**Avis de la mission régionale d'autorité environnementale
sur le projet de création d'un parc photovoltaïque au sol sur les
communes de Muret-le-Château, Salles-la-Source et Rodelle
(Aveyron)**

N°Saisine : 2021-9731

N°MRAe 2021APO90

Avis émis le 12 octobre 2021

Figure 2 : Plan de masse des aménagements issu de l'étude d'impact

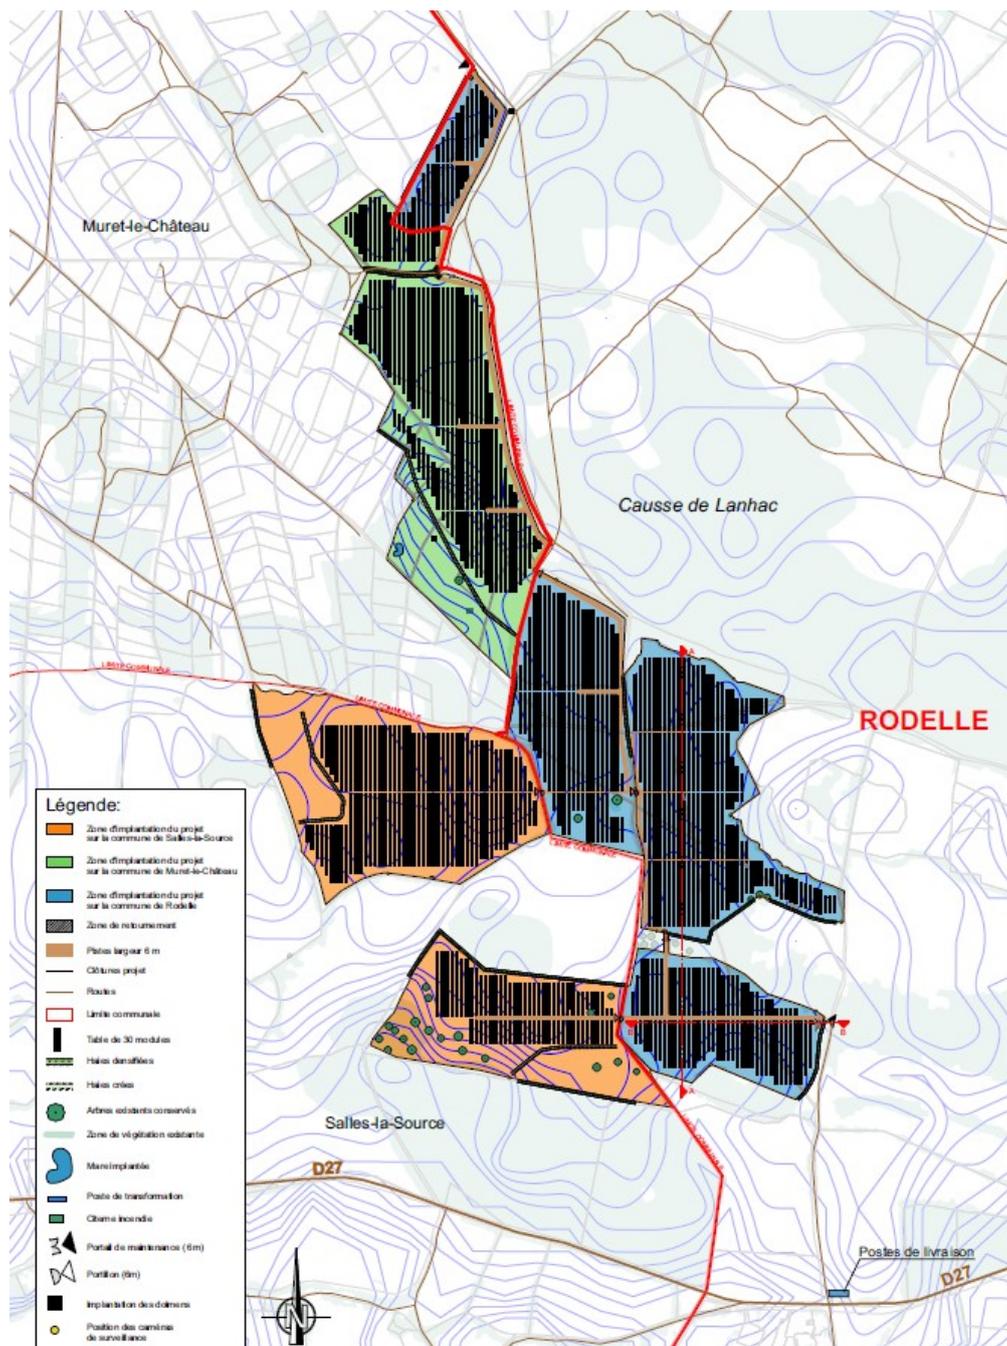
Certains aménagements de la centrale photovoltaïque (dimension des pistes de circulation, fonctionnement des trackers notamment leur consommation énergétique...) sont insuffisamment décrits. Par ailleurs, deux possibilités de tracé sont évoquées pour le raccordement sur le poste de Onet-le-Château (via les routes départementales D27 puis la D90 ou via les routes départementales D27 puis D68) L'enjeu environnemental est présumé faible (suivi des voiries existantes) mais n'est pas analysé et traité dans le dossier. Enfin, le dossier ne précise pas si des terrassements lourds seront nécessaires (préparation des surfaces) et si les travaux impliquent la gestion de déblais/ remblais. Ces lacunes ne permettent pas d'évaluer l'ensemble des impacts environnementaux du projet pris dans sa globalité.

La MRAe recommande au porteur de compléter la description du projet par une caractérisation plus précise des installations de la centrale photovoltaïque (dimension des pistes de circulation, fonctionnement des trackers et de leur consommation énergétique, etc.).

Une seule mesure de réduction est proposée qui consiste à maintenir ou densifier les haies incluses dans l'emprise du projet (MR3). La MRAe considère que les mesures d'évitement et de réduction proposées ne sont pas assez protectrices pour les espèces (l'emprise du projet auraient dû conduire à un évitement strict, avec une zone tampon suffisante, pour s'écarter des secteurs où les espèces nichent) et qu'elles n'empêcheront pas la destruction d'habitats et de fonctionnalités écologiques, ce qui conduira une partie des individus à abandonner le site et à rechercher un site de substitution pour nicher, se reproduire et/ou chasser. La MRAe considère en conséquence que le niveau d'impact résiduel évalué par le porteur de projet minimise les incidences du projet pour l'avifaune. Un renforcement des mesures d'évitement et de réduction est à réaliser. En cas d'impact résiduel significatif, la mise en place de mesures compensatoires doit être envisagée.

La MRAe recommande de revoir le périmètre d'implantation du projet (mesure d'évitement) afin d'éviter les arbres identifiés comme gîtes potentiels pour les chiroptères et un renforcement des mesures de réduction, voire de compensation pour garantir l'absence de perte d'habitat pour les chiroptères.

La MRAe note également la présence de dolmens au sein même de l'emprise du projet. Ce point n'est pas évoqué dans l'étude d'impact au titre de la protection du patrimoine. Une analyse des incidences doit être menée et définir, si besoin, des mesures d'évitement ou de réduction.
